工程变更申请书 (ECR)

变更申请时间	2024.03.27	车型代号	吉利G3	变更申请输入文件	
客户名称	吉利	提出人	<input type="checkbox"/> 客户 <input checked="" type="checkbox"/> 公司 <input type="checkbox"/> 供应商	ECR编号	ECR0010304
总成名称	驾驶室座椅总成 乘客单人座椅总成 (副驾)			总成件号	SHT0015171/5172/5524 SHT0015173/5525/5526
零/部件名称	主驾驶速降开关按钮帽 副驾驶速降开关按钮帽			零/部件件号:	SHT0015242 SHT0015243
项目阶段	<input type="checkbox"/> PCT 阶段 <input type="checkbox"/> ED 阶段 <input type="checkbox"/> ET 阶段 <input type="checkbox"/> PT 阶段 <input checked="" type="checkbox"/> SOP 阶段			变更零件类型	<input type="checkbox"/> 自制件 <input checked="" type="checkbox"/> 采购件 <input type="checkbox"/> 外协件
更改类型	<input checked="" type="checkbox"/> 设计 <input type="checkbox"/> 工艺 <input checked="" type="checkbox"/> 模具 <input type="checkbox"/> 夹具 <input type="checkbox"/> 检具 <input type="checkbox"/> 试验\检测方法 <input type="checkbox"/> 原材料 <input type="checkbox"/> 重要二次配套 <input type="checkbox"/> 其他:				
更改原因	<input checked="" type="checkbox"/> 改进措施 <input type="checkbox"/> 预防措施 <input type="checkbox"/> VA/VE <input type="checkbox"/> 客户要求 <input type="checkbox"/> 其它			是否需提交客户批准	<input type="checkbox"/> 是 <input checked="" type="checkbox"/> 否 <input type="checkbox"/> N/A

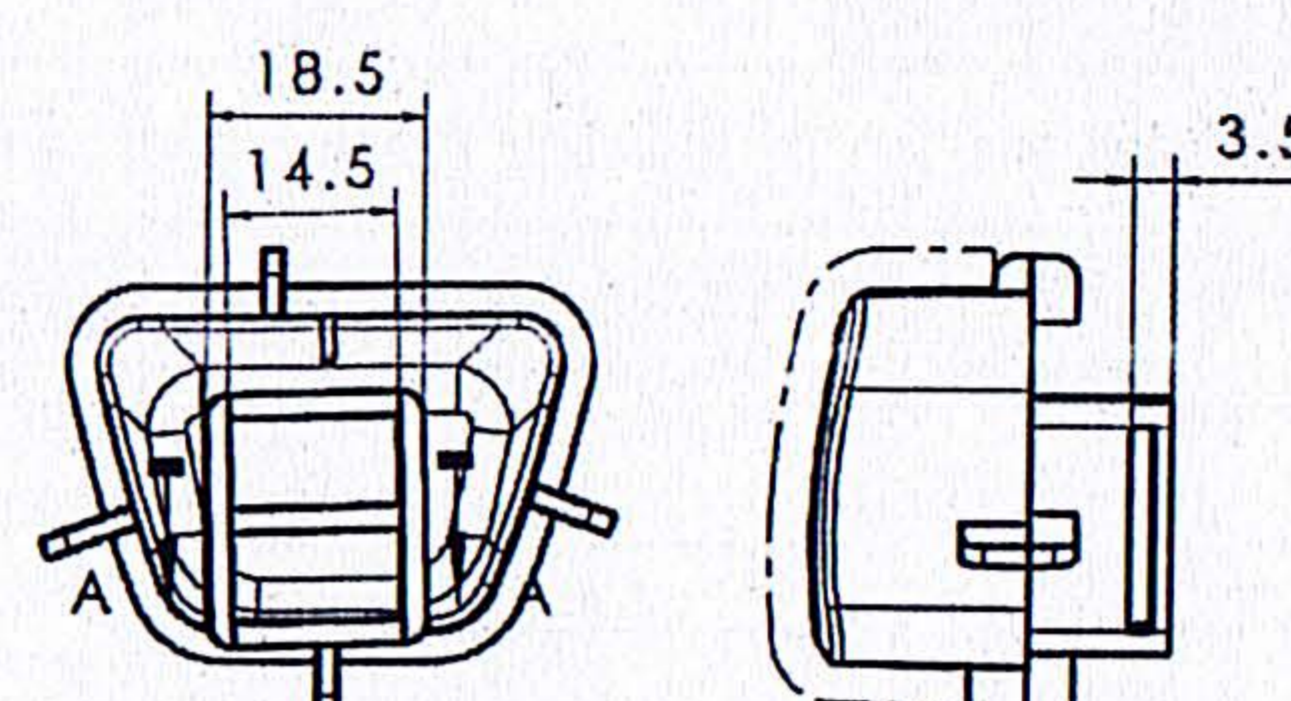
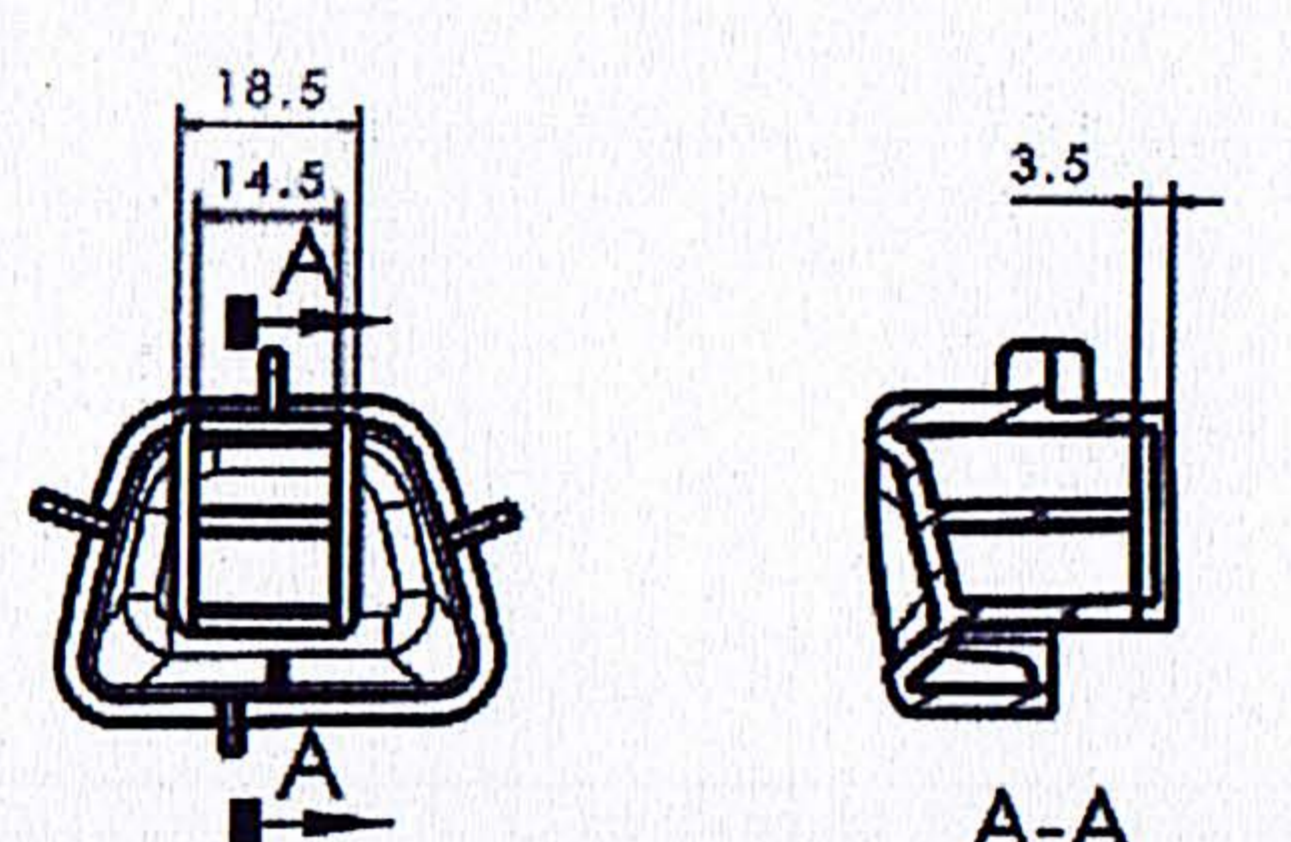
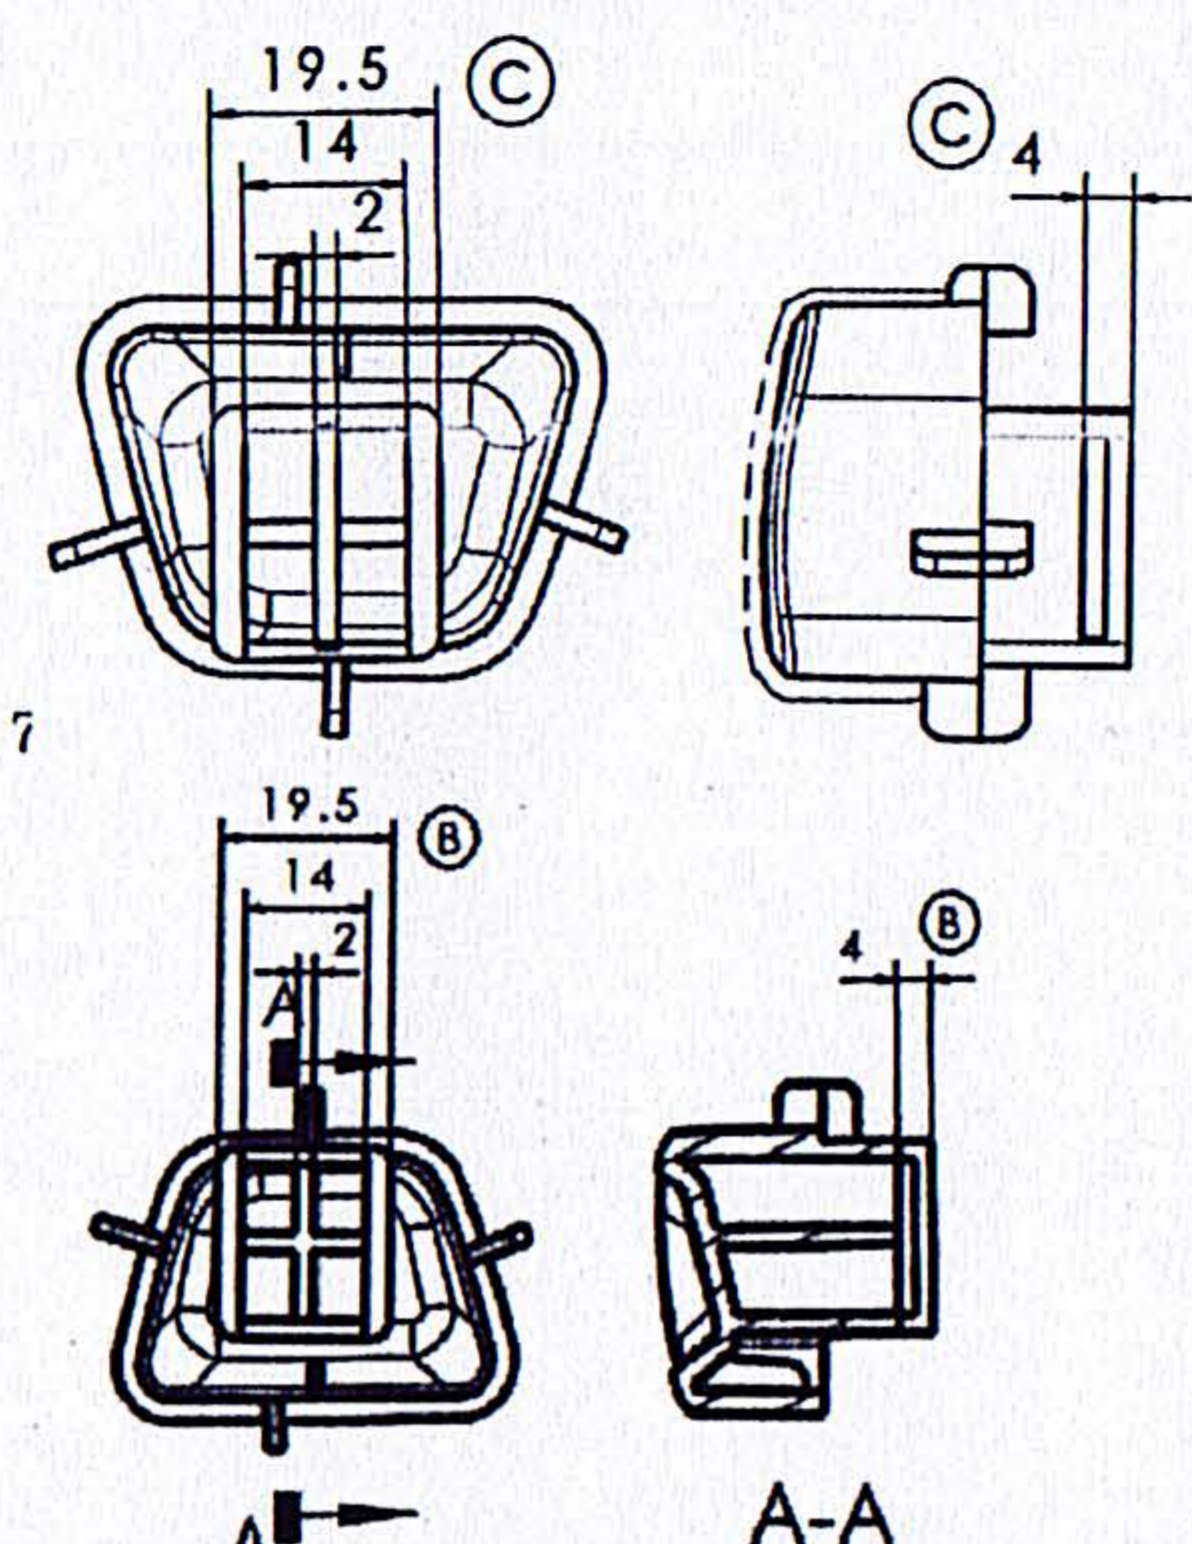
变更申请内容	变更申请前:	变更申请后:
	<p>SHT0015242_B 主驾驶速降开关按钮帽</p>  <p>SHT0015243_A 副驾驶速降开关按钮帽</p> 	<p>SHT0015242_C 主驾驶速降开关按钮帽</p> <p>1、凹槽筋板厚度由2变为2.7 高度由1.5变为2; 2、增加一支撑用加强筋;</p> <p>SHT0015243_B 副驾驶速降开关按钮帽</p>  <p>是否影响其它项目? (下列填写项目名称) <input type="checkbox"/> 是 <input checked="" type="checkbox"/> 否</p>
